**Avis délibéré**  
**de la Mission régionale d'autorité environnementale**  
**Corse**  
**sur le projet de centrale agrivoltaïque du "U Calitu" sur la**  
**commune d'Aléria**

**N° MRAe**  
**2025CORSE / PC 07**

Avis du 21 août 2025 sur le projet de centrale agrivoltaïque du "U Calitu" sur la commune d'Aléria

Figure 2: Implantation du projet (source étude d'impact)

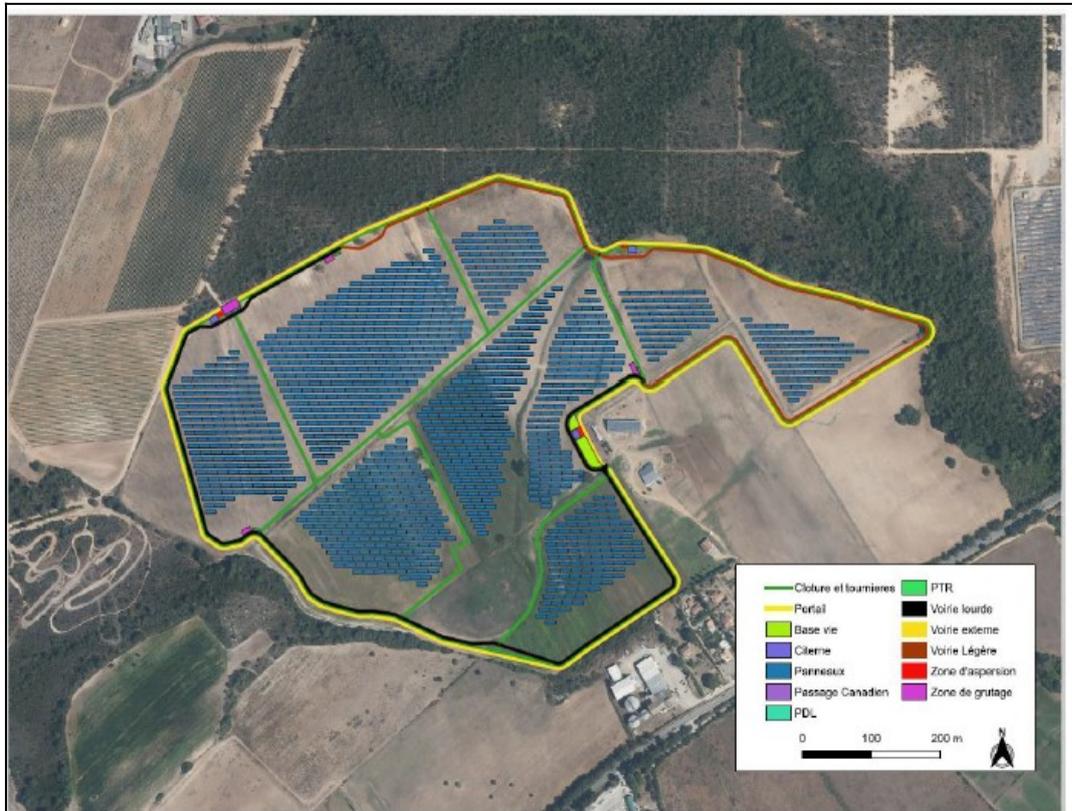
La structure sera équipée de trois locaux techniques onduleurs transformateurs et de deux postes de livraison. Enfin, le site sera traversé par quatre pistes (4 m de largeur) dont l'emprise totale est d'environ 1 ha. Le projet prévoit également l'implantation de trois citernes de 120m<sup>3</sup> chacune, nécessaires à la défense incendie, mais dont la justification de leur dimensionnement n'est pas fournie.

**La MRAe recommande de justifier le dimensionnement des trois citernes de défense incendie.**

Le raccordement au réseau public électrique des deux postes de livraisons est prévu par deux lignes souterraines de raccordement aux postes sources de Ghisonnacia situé à 10 km et de Sampolo situé à

15 km. Le dossier ne précise pas quelle puissance sera raccordée sur chacun des postes sources, ni la capacité d'accueil de ces postes sources.

La MRAe note que l'étude d'impact aborde succinctement ce sujet, sans présenter de réelle analyse des incidences du raccordement, notamment en phase travaux pour l'enfouissement des câbles jusqu'aux deux postes sources. Le dossier indique que « la *solution de raccordement sera définie par les services dédiés d'EDF* »<sup>3</sup>. Le raccordement fait pourtant partie intégrante du périmètre du projet. Le dossier n'indique pas non plus si les postes sources disposent de capacités d'accueil suffisantes aux raccordements ou s'ils devront faire l'objet d'aménagements complémentaires pour pouvoir chacun absorber la puissance de raccordement prévue. Enfin, le dossier n'explique pas pourquoi une solution de raccordement par une ligne unique sur un des deux postes sources n'a pas été analysée, ce que regrette la MRAe.

**La MRAe recommande d'évaluer, sur l'ensemble des linéaires prévisionnels (10 et 15 km), l'impact sur l'environnement des raccordements au réseau électrique et de justifier ce choix de double raccordement. Elle recommande également de justifier la capacité d'accueil des deux postes sources envisagés.**

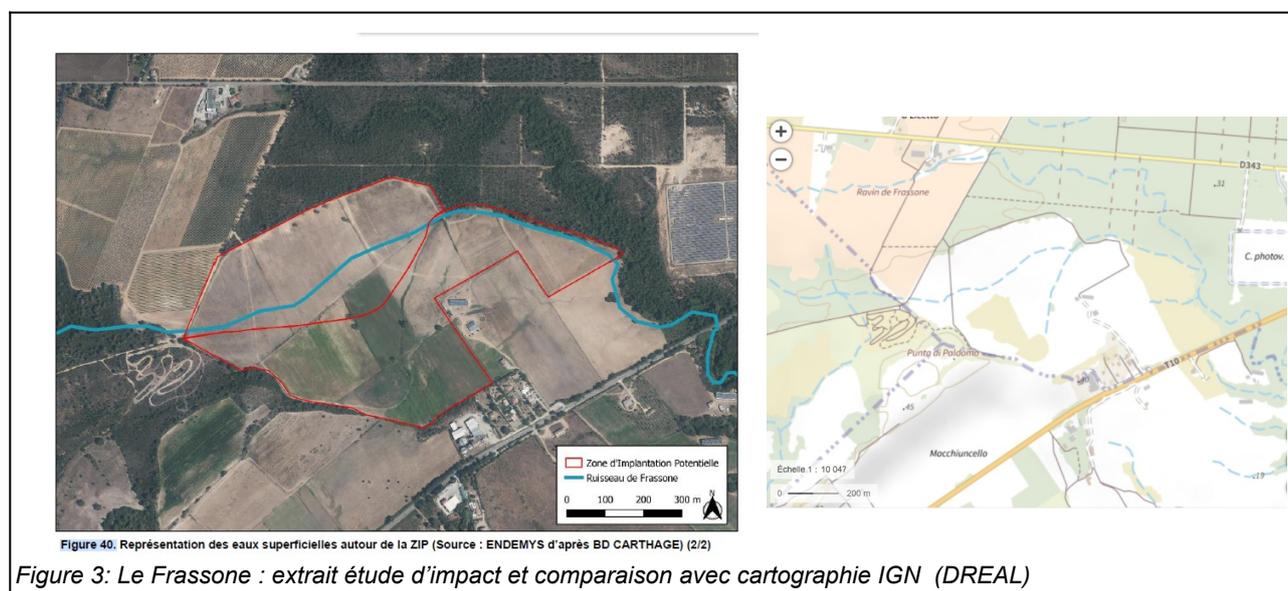
La MRAe souscrit à la conclusion de l'analyse des impacts paysagers. Toutefois, afin d'objectiver cette conclusion d'effet faible, le dossier aurait mérité d'être enrichi avec une modélisation de la zone d'influence visuelle du projet.

En effet, la micro-région de la Plaine Orientale comporte aujourd'hui de nombreuses centrales photovoltaïques de tailles et formes différentes. Une centrale de forme rectangulaire est d'ailleurs exploitée à proximité à l'est du projet. Dans son analyse des effets cumulés du projet avec d'autres projets connus, le volet paysager est abordé très succinctement.

**Afin d'objectiver le caractère faible de l'incidence du projet sur le paysage, la MRAe recommande d'ajouter une cartographie de la zone d'influence visuelle réalisée avec un outil de modélisation.**
